翔案6B（X線室 推奨寸法）

翔案5から：X線室を推奨寸法 2,300×1,900 に・機械室と水まわりも見直し

中葛西の建物 16,800×5,400（壁芯）／2026.11.04／寸法 mm

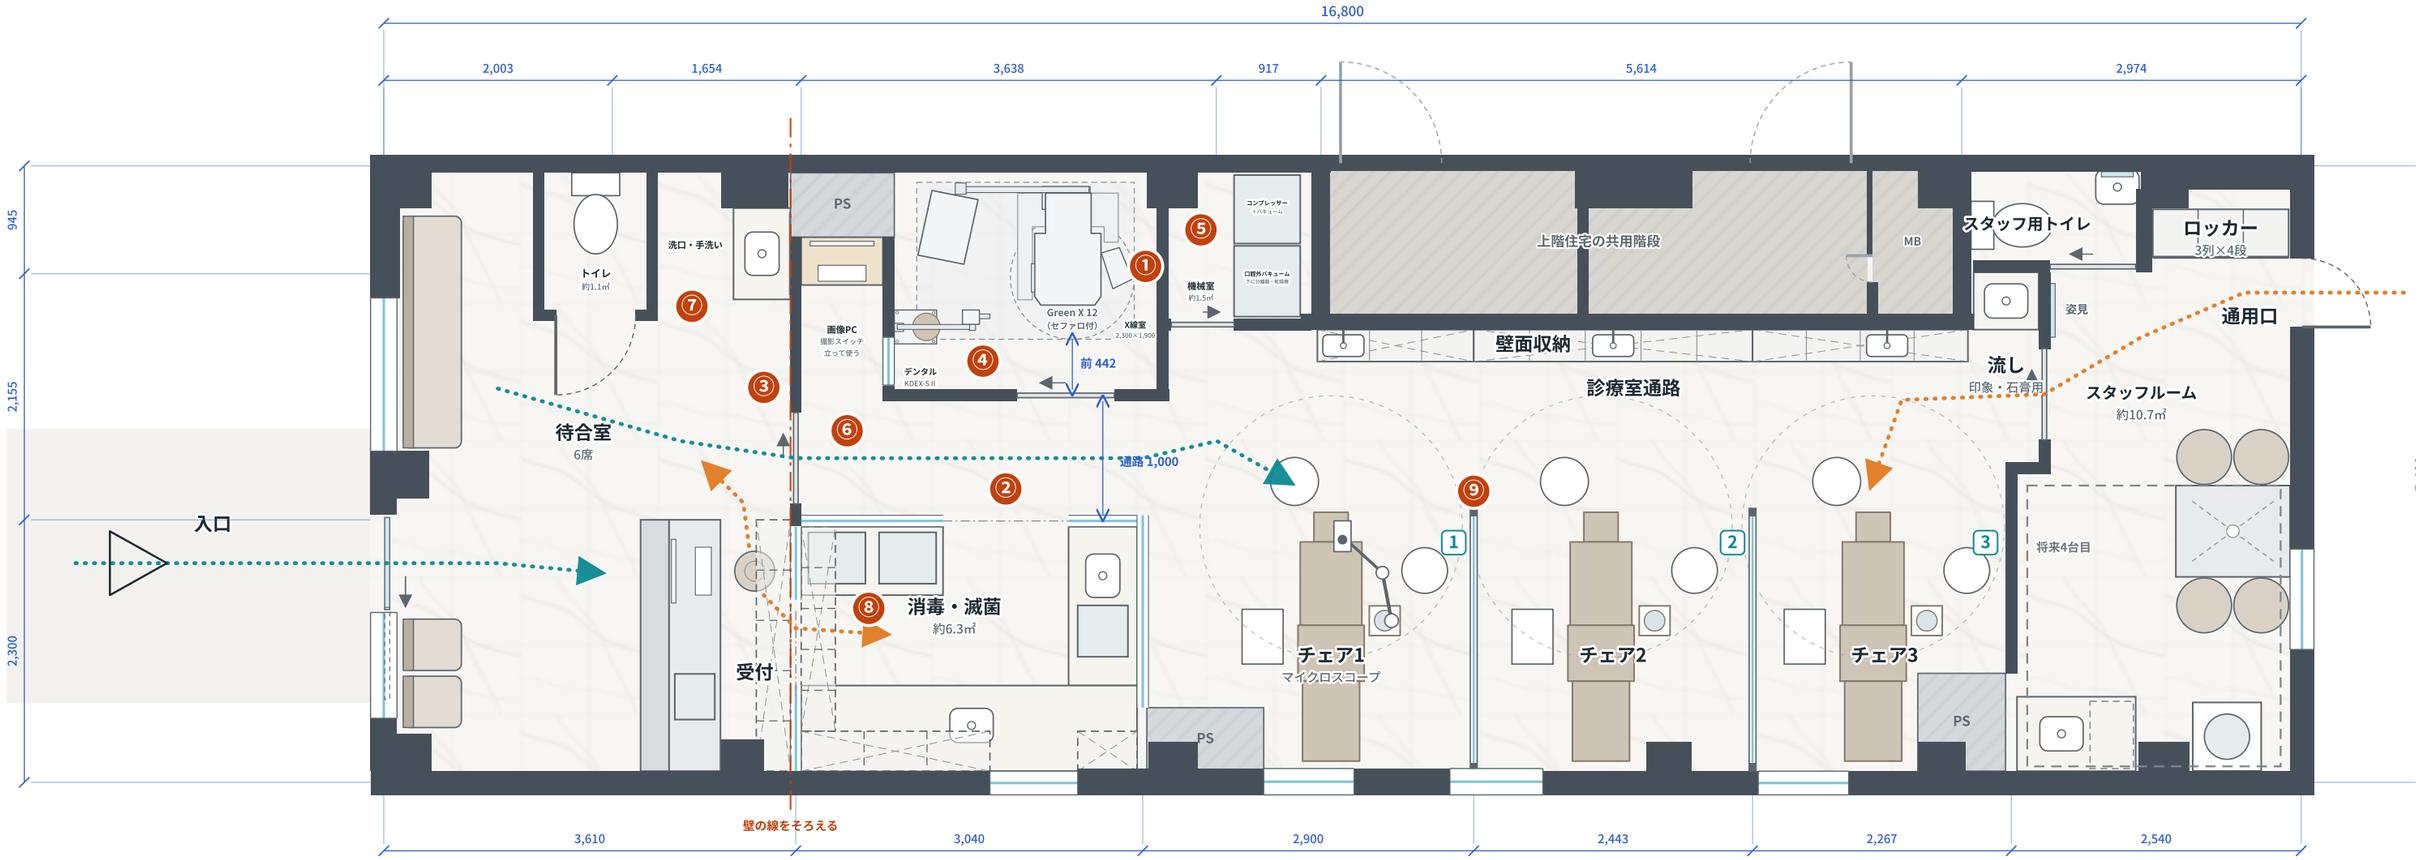
翔案5からの変更点

1. エックス線撮影室の奥行きを1.44m→1.90mに、幅は2.3mに（推奨2,300×1,900・約4.3㎡）。CTはバテック Green X 12（セファロ付・セファロは左）。回る範囲の前から壁まで約44cm
2. 通路の幅1.0mを残すため、消毒・滅菌の前の壁を約0.41m下げた（消毒・滅菌 約7.5㎡→約6.3㎡）
3. 診療室入口も、通路に合わせて約0.56m下へ（幅0.8m）
4. デンタル（KDEX-S II）は背中を左の壁につけ、患者さんは右を向いて座る。廊下側の壁から約40cm離し、頭の左右に約54cmずつあけた。セファロを撮るときはアームをよける
5. 機械室はX線室の右に、縦積みでコンパクトに（約1.5㎡）。コンプレッサーとバキュームを縦に積み、口腔外バキューム本体の台の下に分離器と乾燥機。空いた分で通路の入口を広げた
6. 画像PCと撮影スイッチは元の機械室の右半分（PSの下・約1.0㎡）。イスなしで立って使う（台の高さ約1,000）。X線室の確認用の窓は手前側に（デンタルの柱をよけて・幅約42cm）。洗面の奥から受付までの壁の線をまっすぐに
7. 患者用トイレ（手洗いなし・約1.1㎡）と洗口・手洗いの場所を入れかえ。トイレの扉は待合に向けた外開きの開き戸（便器の正面）。洗口・手洗い（洗面台1つ）はPSの横で扉なし。待合は6席
8. 消毒・滅菌の窓側の作業台を奥行き600→750に。受付からの通り口は約10cm上へずらした（幅0.75mのまま）
9. チェアの間のガラス間仕切りに枠をつけた（ぶつかっても割れにくく）
